allegato n. <b>4</b>	titolo abbreviato: <b>SP EX SS N 415 - LOTTO 3</b>	
-------------------------	---	--

**S.P. ex S.S. n. 415 "PAULLESE"**  
**AMMODERNAMENTO TRATTO "CREMA-SPINO D'ADDA"**

**LOTTO N. 3 - "NUOVO PONTE SUL FIUME ADDA"**  
**LAVORI DI RADDOPPIO DEL PONTE SUL FIUME ADDA**  
**E DEI RELATIVI RACCORDI IN PROVINCIA DI CREMONA E LODI**

1	prima revisione		GIUGNO 2020
0	prima emissione		GENNAIO 2016
emissione	descrizione	disegnato	data emissione
livello: <b>PROGETTO DEFINITIVO</b>		codice CUP: <b>G41B03000270002</b>	
elaborato: <b>RELAZIONE DI RISPONDENZA ALLE PRESCRIZIONI DEL C.I.P.E.</b>		codice: <b>SS415-D-U-130</b>	
		allegato n.: <b>4</b>	scala:
	IL PROGETTISTA GENERALE	IL RESPONSABILE DEL PROCEDIMENTO	data
	(Ing. Andrea Manfredini)	(Arch. Giulio Biroli)	
Percorso file: C:\Users\sim_righ.UTP-NOVE-17\Desktop\Temp\000_COPERTINE_2020.dwg

Fig. 1 – Inquadramento planimetrico dell'opera

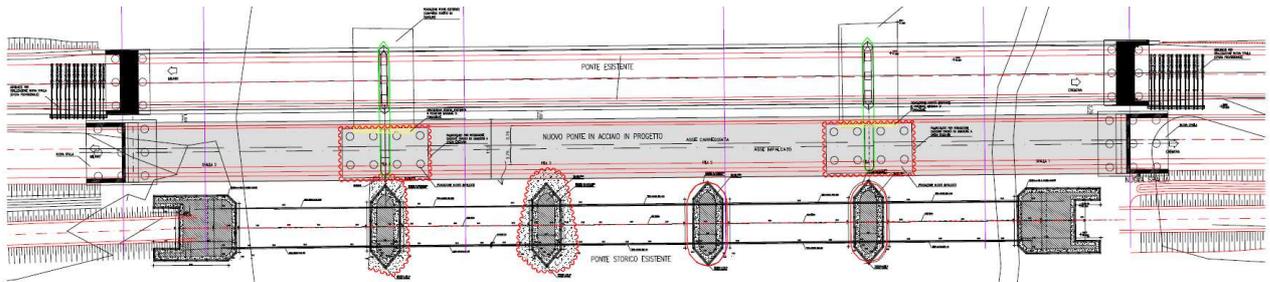
**Si conferma la soluzione 2<sup>a</sup> – ponte ad unica carreggiata da realizzarsi fra il ponte esistente in esercizio ed il ponte storico – prescrivendo, altresì, un approfondimento, di concerto con tutti gli enti interessati, della possibilità di modifica/sostituzione, anche in fase successiva, del ponte attualmente in esercizio, al fine di avvicinarsi alla soluzione con unico ponte a doppia carreggiata auspicata sia da Regione Lombardia che dal Ministero per i Beni e le Attività Culturali per un migliore inserimento paesistico.**

**Il nuovo ponte dovrà essere realizzato quanto più possibile in affiancamento totale dell'impalcato a quello esistente in esercizio e con forte cura nella riduzione della criticità idraulica e dovrà, inoltre, conseguire un'opera di attraversamento di alto valore tecnico – architettonico sia in se stessa che nel contesto paesaggistico nel quale dovrà inserirsi.**

In accordo a quanto prescritto, la realizzazione del nuovo ponte sul fiume Adda è prevista in posizione intermedia tra il ponte storico di Bisnate ed il ponte attualmente in esercizio.

Il nuovo ponte affiancato all'esistente è costituito da un impalcato a 3 campate ad arco ribassato (lunghezza in asse appoggi pari a 48,50–93,08–48,50) e presenta un profilo del tutto simile al ponte in esercizio, sia per sagoma sia per quote di imposta.

Questa conformazione consente da un lato di non alterare la vista in prospettiva attualmente esistente su entrambi i fronti nord e sud delle opere di attraversamento, e dall'altro permette al ponte di presentarsi come un unico manufatto con l'esistente, pur restando strutturalmente indipendente dallo stesso.

Le pile sono previste in allineamento e in aderenza a quelle del ponte in esercizio in modo da ridurre la criticità idraulica, e sono cinte interamente con le attuali da un carter metallico che non ha funzioni strutturali, ma conferisce alla pile l'aspetto estetico di un unico blocco di sostegno per entrambi gli impalcati, migliorandone al contempo l'efficienza idrodinamica.

Fig. 6 - simulazione fotoinserimento di progetto

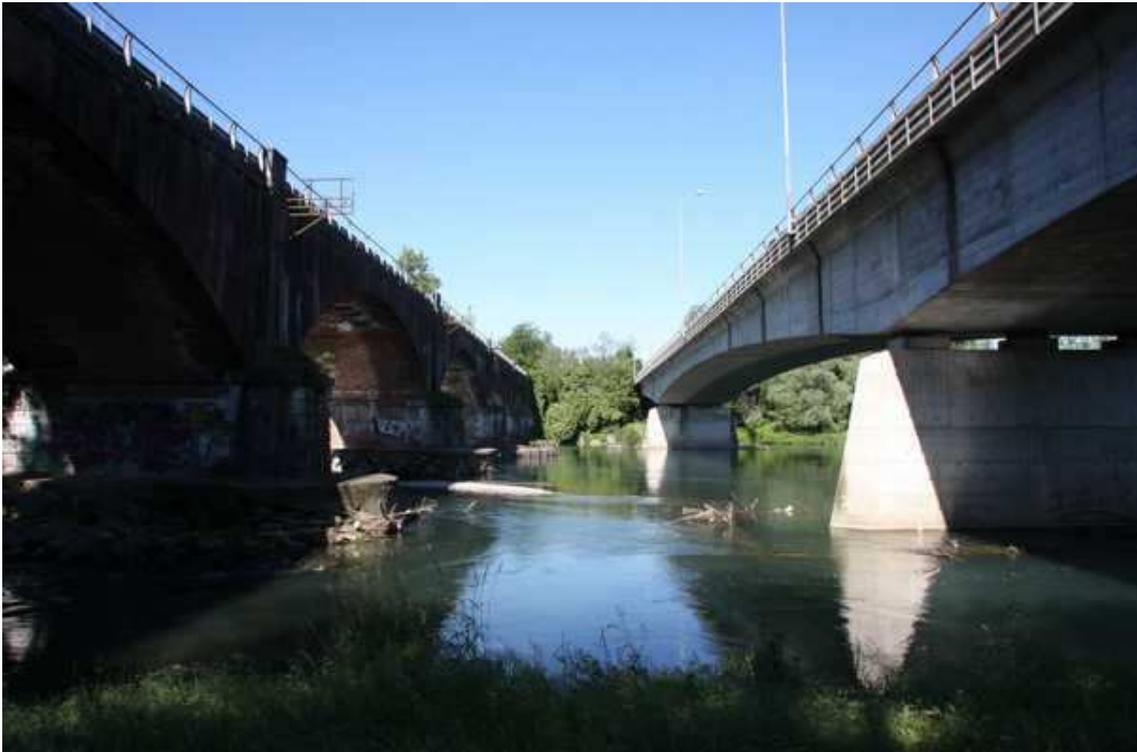
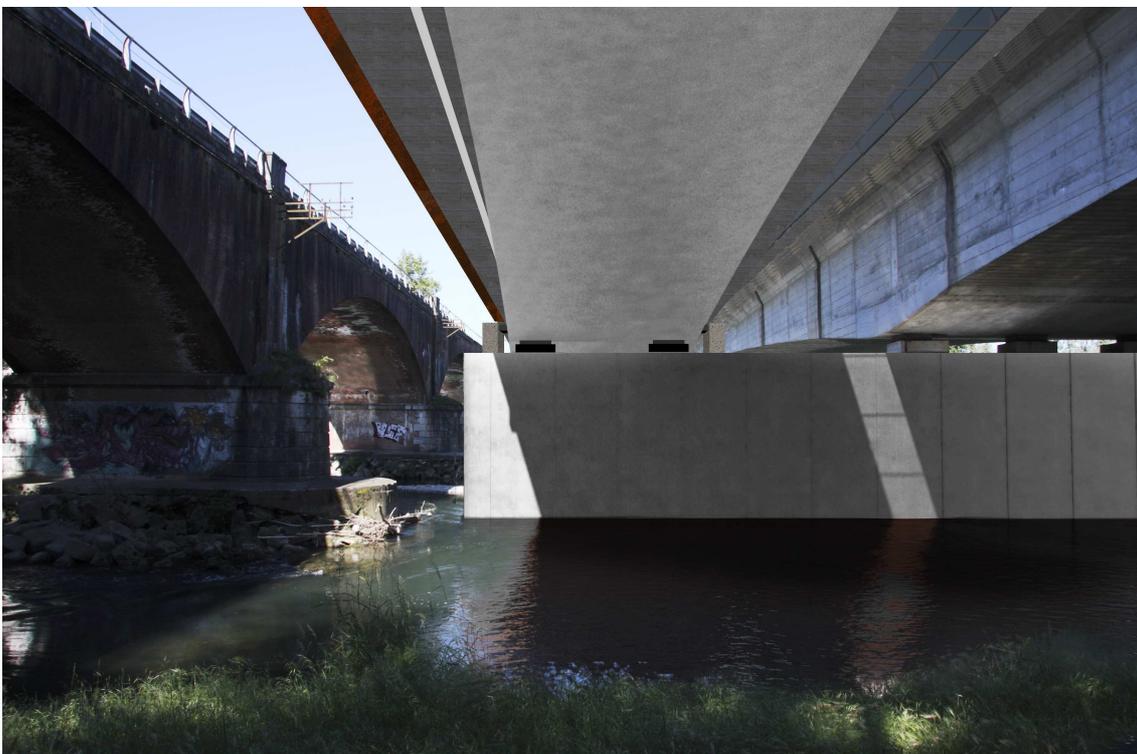
**Nella progettazione definitiva e/o esecutiva del nuovo ponte, dovrà essere prestata particolare attenzione alla qualità architettonica del manufatto, procedendo nella redazione della progettazione in pieno accordo con le Sovrintendenze per i beni architettonici ed ambientali di Milano e Brescia.**

Il nuovo ponte presenta un profilo del tutto simile al ponte in esercizio, ovvero costituito da impalcato a tre luci ad arco ribassato che consente di mantenere una configurazione architettonica leggera e semplice nelle sue linee compositive.

Allo scopo di preservare la singolarità estetica del ponte asburgico nel contesto esistente e di porre in maggior relazione i due ponti contemporanei in modo da far assumere loro l'aspetto di unica struttura, pur restando strutturalmente indipendenti, sia l'impalcato del nuovo ponte, sia il carter di involucro delle pile allineate, sono realizzati, anziché in acciaio COR.TEN come inizialmente previsto, in acciaio tradizionale al carbonio opportunamente verniciato con colorazione tendente alle tonalità grigio luce/grigio cemento.

Si riportano di seguito alcune fotocomposizioni che simulano l'inserimento dell'opera nel contesto esistente e le viste architettoniche per l'individuazione degli aspetti geometrici e materici maggiormente rilevanti.
